COMISIÓN DE MONUMENTOS Y PATRIMONIO HISTÓRICO  
(CMPH) AÑO 2025

RESUMEN DEL ACTA NÚM. 6  
SESIÓN 6 DE OCTUBRE DE 2025

**2.- Museo Nacional del Prado.** Se ha recibido en la Academia con fecha 10 de julio de 2025 un informe sobre las previstas obras de adecuación del zaguán, patio y zonas aledañas del Cuerpo de Murillo en el edificio Villanueva del Museo Nacional del Prado en respuesta al escrito de la Real Academia de Bellas Artes de San Fernando de 13 de mayo de 2025.

Sección este-oeste del Patio de Murillo mirando hacia el norte, con el nivel previsto para la cubierta de vidrio señalado en color azul, según imagen aportada por el Informe del Museo del Prado

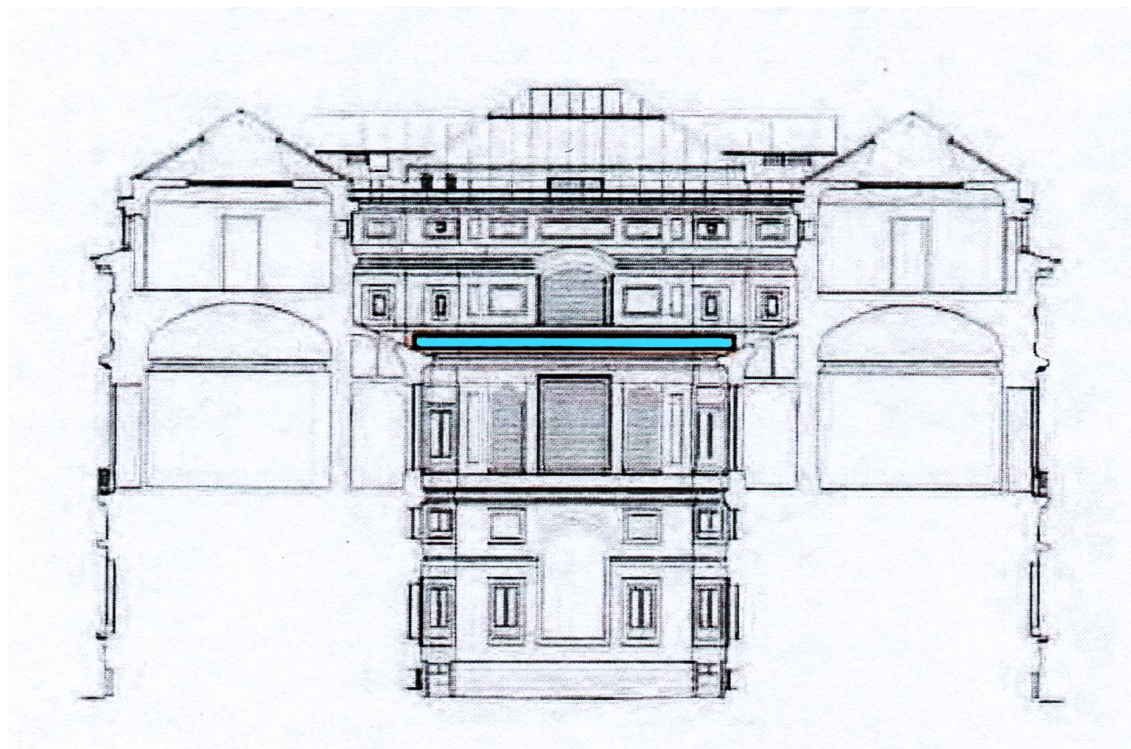
Una nueva objeción se le ofrece a esta Comisión tras conocer, gracias al Informe de referencia, el criterio con que parece que se va a efectuar la cubrición del Patio de Murillo, si nada lo remedia. Según ese Informe, la cubrición del patio mediante vidrio de alto rendimiento energético

*"se propone sobre el nivel del cornisamiento de cierre superior de la planta primera del edificio, de modo que sus dimensiones sean más reducidas que si se dispusiera sobre el nivel de planta segunda, donde se produce un retranqueo de la edificación [en sus fachadas este y oeste] que aumenta considerablemente las dimensiones del vano y, por tanto, haría necesaria una estructura de mayores dimensiones y secciones."*

Si se lee rápido, lo anterior parece muy razonable, pero si lo pensamos despacio, y si lo vemos representado sobre el dibujo que el propio Informe del Museo aporta, se aprecia enseguida que en realidad estamos ante un nuevo error de planteamiento contrario a cualquier criterio de protección del BIC/Monumento que el edificio Villanueva es:

Al colocar la cubierta de vidrio a una altura intermedia del patio, queda irremediabilmente perdida para siempre la visión completa de las fachadas interiores creadas por Villanueva. Mirando hacia arriba, desde el nivel del suelo del patio sólo se verá bien el desarrollo en altura de las plantas baja y primera, sin tener apenas presente el piso ático que corona ese espacio originalmente sin techo. La percepción de la composición y de las proporciones originales del patio se pierde así, con la cubierta de vidrio a media altura, y se hace imposible la comprensión completa de la interesante variedad de huecos de las fachadas del único patio de luces que construyó Villanueva en el Museo.

Con tal cubrición a media altura, además, al asomarse al patio desde las ventanas de la planta primera tampoco se apreciará bien la composición de los huecos de las fachadas del patio completo porque la cubierta de vidrio impedirá de nuevo su limpia percepción. Y desde las ventanas del ático tampoco se podrá tener la experiencia del patio completo y se interpretará como suelo transparente el trasdós de la cubierta de vidrio. Pero, sobre todo, ¿de verdad es necesario cubrir el patio de Murillo? Al pretender hacerlo ¿no estaremos dando una falsa solución a un falso problema?

Esta Comisión académica reitera que el zaguán de Murillo podría aportar suficiente superficie de acogida para grupos de visitantes con citas previas en horarios bien programados y que el Patio de Murillo debe mantener su carácter original en los mismos términos en que se encuentra desde 1819 hasta hoy, esto es, como patio de luces a cielo abierto. Y volvemos a repetir que intervenir sobre la obra de Villanueva merece exactamente el mismo respeto, estudio y cautela que la dirección del Museo tendría al intervenir sobre la mejor de las obras maestras de pintura o escultura que expone en su interior.
